改善箇所説明図

改善の内容

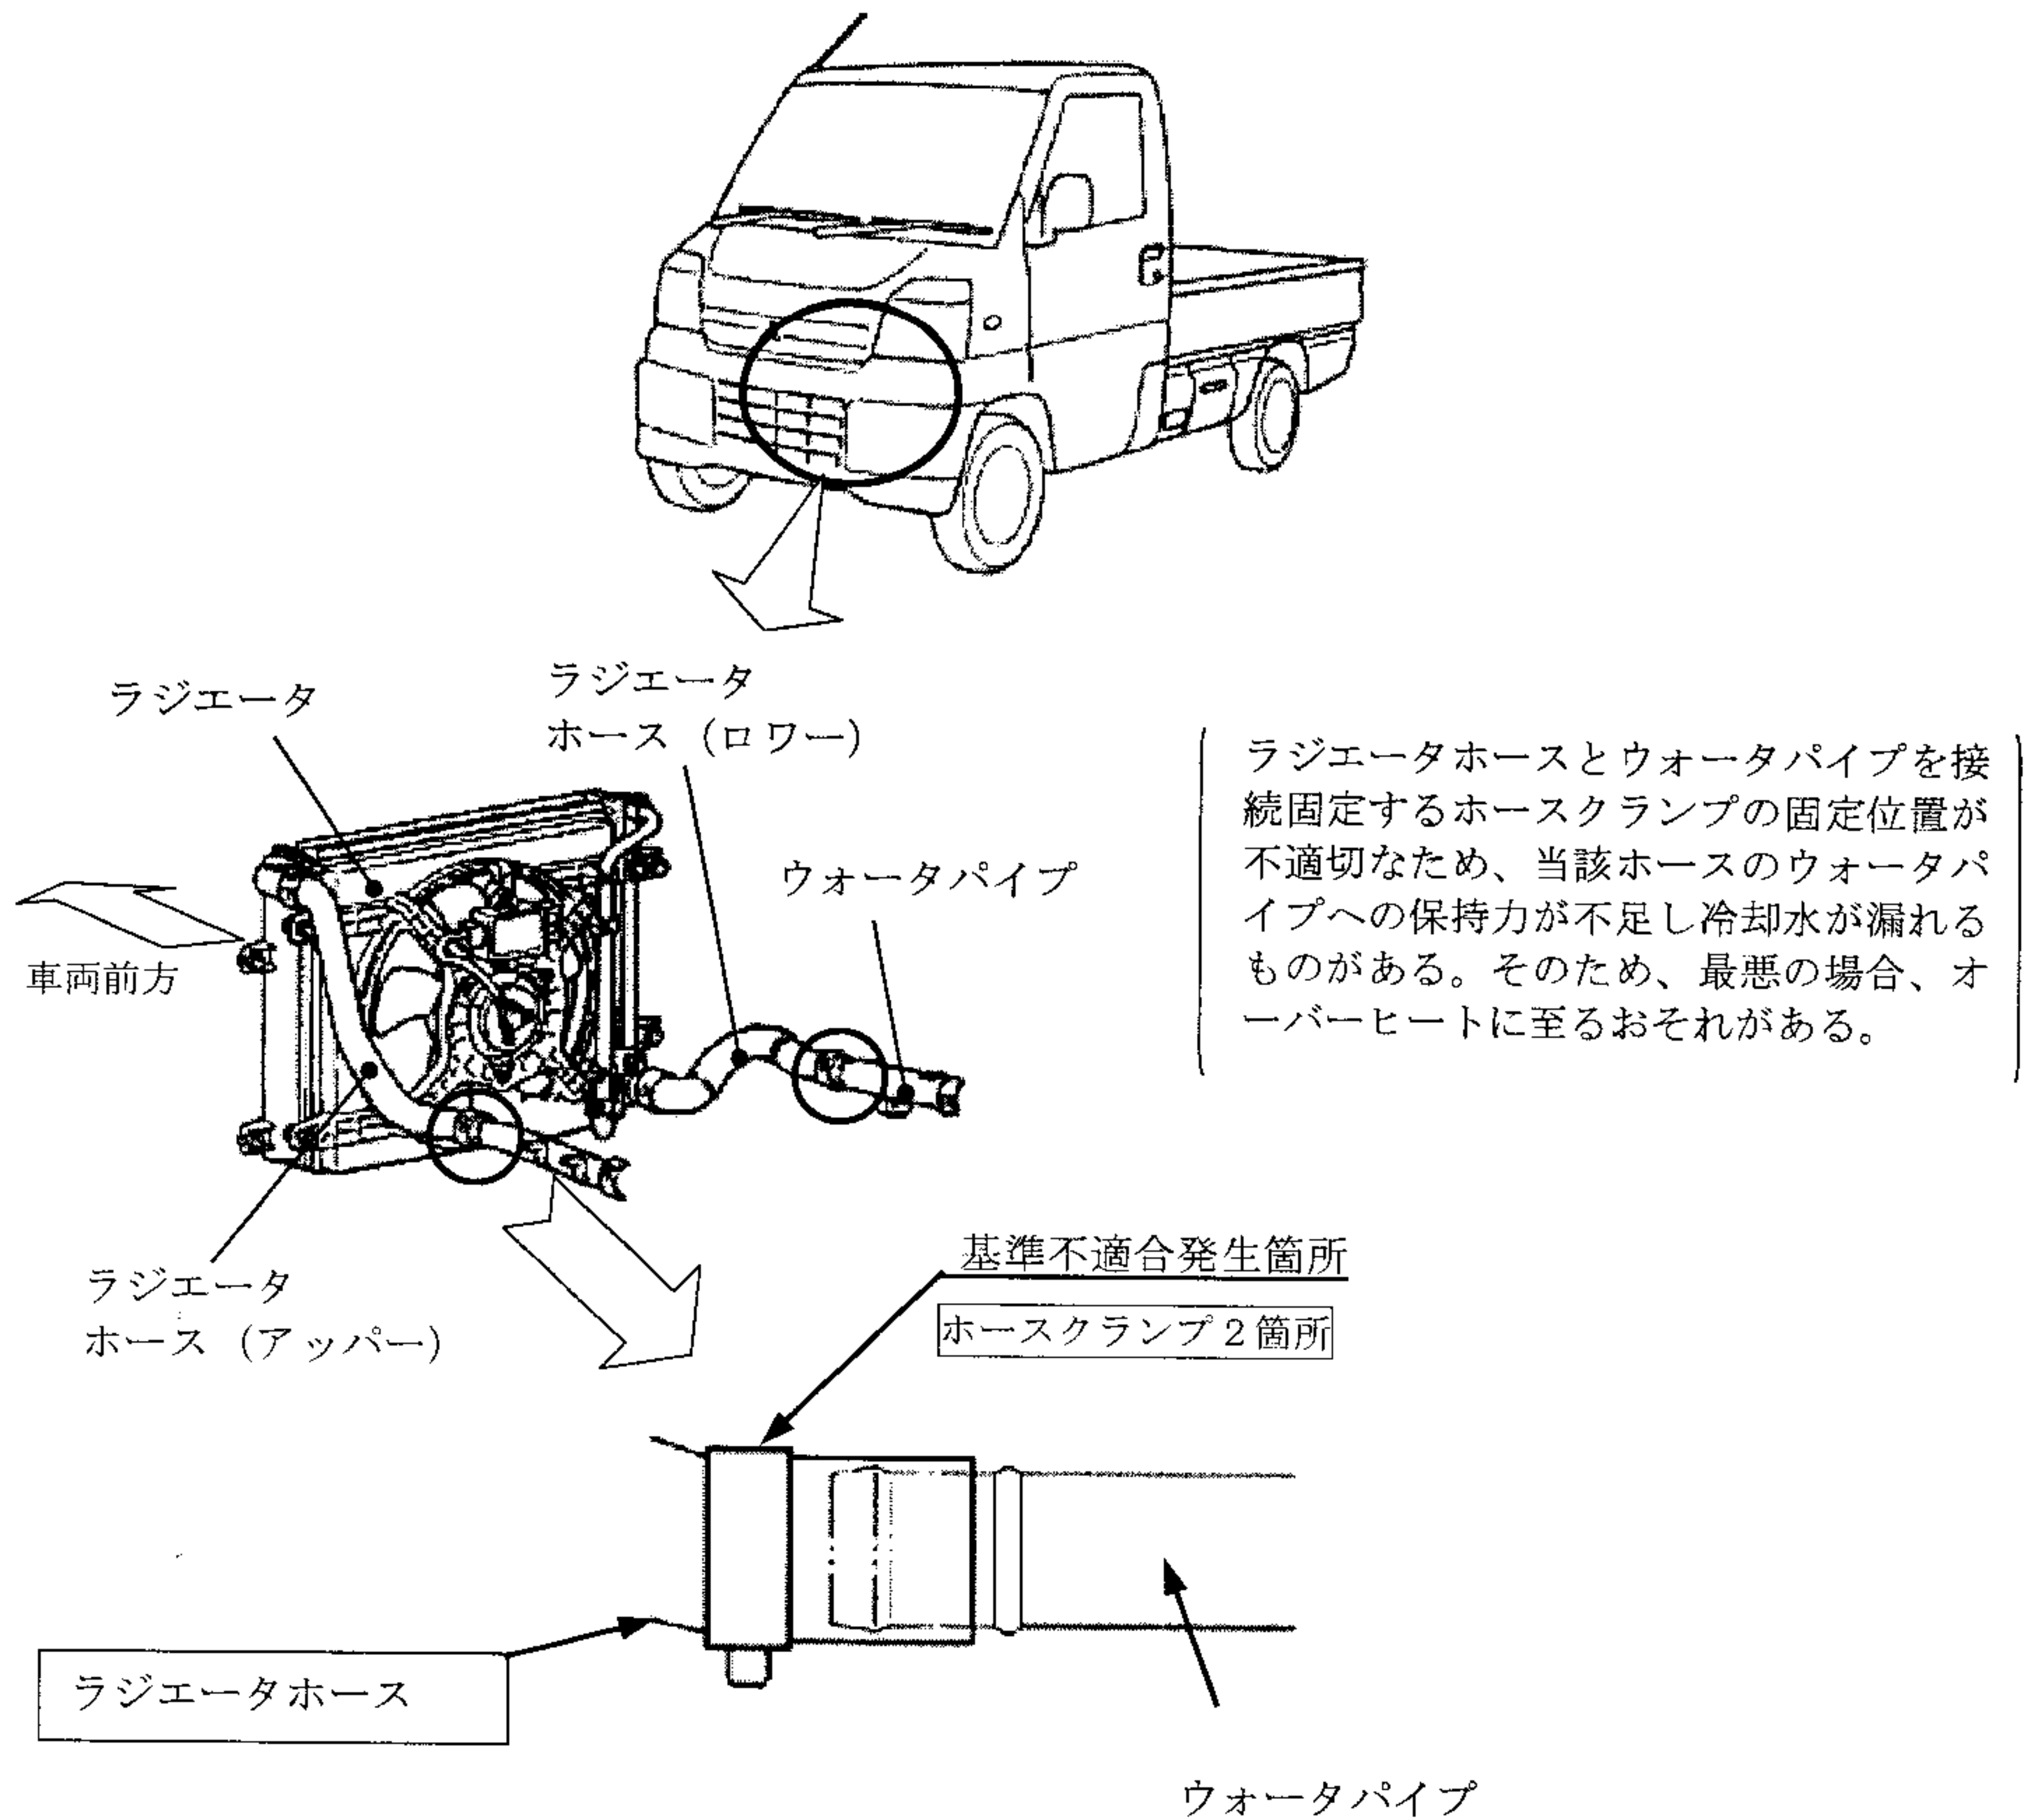
全車両、ラジエータホースの挿入状態およびホースクランプの位置を確認し、不適切なものは当該ホースおよびクランプを正規位置に修正するとともにラジエータホースおよびホースクランプを新品と交換する。
